FOTOS 01 – statische Mängel

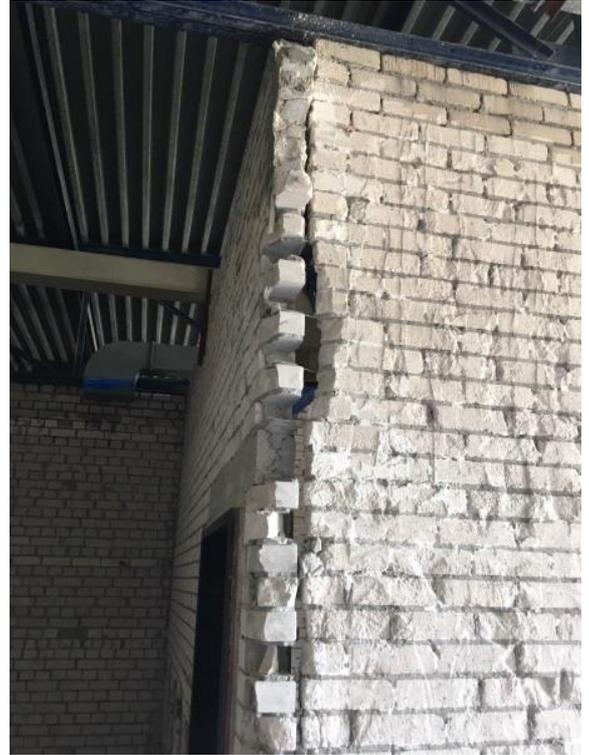
Ausmauerungen ohne Verbund

Kein Anschluss an die Stützen
